改善箇所説明図

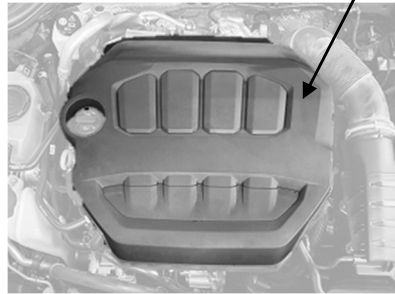
基準不適合発生箇所

エンジンカバー

原動機において、上部に取り付けられたカバー(エンジンカバー)取付け箇所の強度が不十分なため、車両の経過年数や使用状況(非常にスポーティな走行や路面の悪いオフロード走行)によって、カバーが外れることがある。そのため、エンジンルーム内でカバーが移動してターボチャージャー等の高温箇所に触れると溶損し、最悪の場合、火災に至るおそれがある。

改善の内容

全車両、エンジンカバーを取り外す。
尚、対策部品の準備が整い次第、新たに届出を行う予定である。
